COMMUNE DE BARENTON-BUGNY

Modification Plan Local d'Urbanisme

AVIS des SERVICES

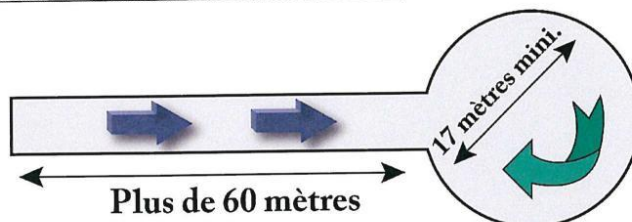
Les caractéristiques d'une voie « échelle » sont les suivantes :

- longueur minimale de 10 mètres ;
- largeur libre de 4 mètres minimum, libre de circulation, bandes réservées au stationnement exclues ;
- hauteur libre de 3,50 mètres ;
- force portante calculée pour un véhicule de 160 kN avec un maximum de 90 kN par essieu, ceux-ci étant distants de 3,60 mètres au minimum ;
- résistance au poinçonnement : 80 N/cm² sur une surface maximale 0,20 m² ;
- rayon intérieur R de 11 mètres minimum ;
- sur largeur $S=15/R$ en mètres dans les virages de rayon inférieur à 50 mètres ;
- pente inférieure à 10 %.

1) Zone de demi-tour d'un diamètre de 17 mètres minimum

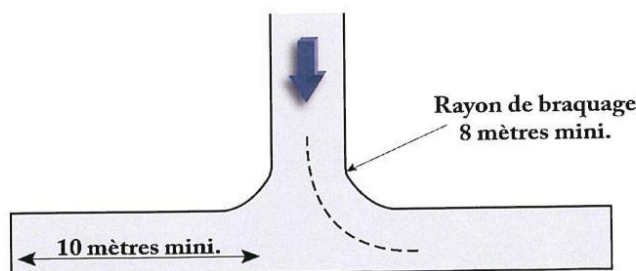
1.2- CAS DES VOIES EN IMPASSE DE PLUS DE 60 MÈTRES

En bout de la voie d'accès, il devra y avoir la possibilité de faire demi-tour. Pour se faire, il y aura lieu de mettre en place une des deux solutions suivantes :
